DIRECCIÓN DE NUEVAS CREACIONES

Como resultado del Examen de Fondo realizado, con fundamento en el Artículo 45 de la Decisión 486 de la Comisión de la Comunidad Andina, se comunica:

Título de la solicitud: “Alimentación oxidativa primaria a lecho fluidizado circulante oxi-incinerado”.

Fig. 2 del documento US 2008000403

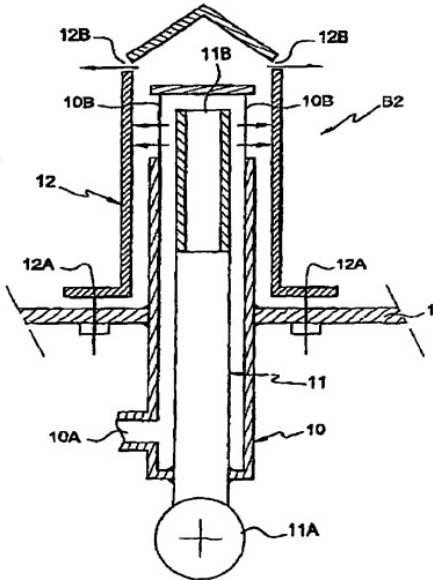
Características esenciales	D1
Un sistema para alimentación primaria de un oxidante en una caldera de lecho fluidizado circulante oxi-incinerado (LFC) que contiene:	Un dispositivo de lecho fluidizado incluyendo una cámara de combustión y una chimenea equipada con gas primario, que comprende:
Varios montajes de tapas de burbuja, cada uno con su tapa de burbuja, un vástago y al menos un orificio de salida, y una superficie externa e interna.	Unas boquillas (B2) que comprenden dos tubos (10 y 11) verticales concéntricos y una tapa (12). El tubo exterior (10) provisto de orificios 10B en su pared lateral para el escape de gas. La tapa 12 esta provista de agujeros 12B en la parte superior (Fig. 2, Col. 4, líneas 58-62, Col. 5, líneas 13-19).
Al menos una caja de viento en donde al menos una caja de ellas tiene su propio sistema de alimentación controlada de oxidante y está conectada a cada uno de los vástagos de la pluralidad de montajes de tapas de burbuja, y en donde al menos una de las cajas de viento además contiene un sistema de distribución. Una pluralidad de tuberías, cada una localizada dentro de una pluralidad de montajes de tapa de burbuja, cada una tiene un extremo abierto que está localizado en, o por debajo de al menos un orificio de salida de cada uno de los montajes de tapa de burbuja y cada tubería está conectada en el extremo opuesto con al menos uno de los sistemas de distribución contenidos dentro de su respectiva caja de viento.	Una caja llamada caja de viento (4) y lleno de gas a presión está dispuesta debajo de la solera 1. La solera 1 está provista de una red de dos tipos de boquilla de alimentación primaria, un primer tipo de boquilla de aire (B1) inyección o dióxido de carbono en un primer nivel cerca de la chimenea y una boquilla de tipo (B2) segunda inyección de una mezcla enriquecida en oxígeno en un segundo nivel encima del nivel del primero. El (B1) boquillas del primer tipo son de diseño conocido y suministrado directamente por la caja de viento (4) con aire a presión o dióxido de carbono. El B2 boquillas del segundo tipo se suministran aquí, por un lado, por un colector de entrada de oxígeno común 7 y, por el otro, con un componente de gas segundos, ya sea directamente por la caja de viento (Col. 4, línea 62 – Col. 5, línea 3).

Una alimentación primaria controlada que entrega en forma independiente hacia al menos una caja de viento a través del vástago de cada montaje de tapa de burbuja hacia el LFC.	El dispositivo de mezcla consiste en dos tubos concéntricos verticales de los cuales el tubo exterior (10) pasa a través de la chimenea de la cámara de combustión (1) y se cierra en sus dos extremos. Este tubo exterior (10) está conectado en su parte inferior a una entrada (10A) de la caja de viento (4) o desde un colector que puede estar situado en dicha caja de viento (4) (Col. 5, líneas 20-26).

Una alimentación secundaria de oxidante que se entrega en forma independiente a través de al menos un sistema distribuidor hacia la pluralidad de tuberías y dentro de la pluralidad de montajes de tapas de burbuja en donde se mezcla con la alimentación primaria de oxidante y sale a través de al menos un orificio de salida de la tapa de burbuja.	El tubo interior (11) pasa a través de la pared de cierre inferior del tubo exterior (10) y se extiende a lo largo de la mayor parte de la altura del tubo exterior (10). Dicho tubo está conectado en su extremo inferior a un colector de oxígeno (11 A), situado en la caja de viento (4) y está abierta en su extremo superior (11B) por la salida de oxígeno, es decir la tapa de burbuja (12) (Col. 5, líneas 15-19, 30-37).
--	---

En la tabla anterior se comparan las características técnicas enseñadas en la reivindicación 1, con la anterioridad D1, de lo anterior se concluye que el dispositivo para el que se busca protección ya era conocido en el estado de la técnica como se evidencia con la anterioridad encontrada. De acuerdo con lo anterior la reivindicación 1 carece de novedad.
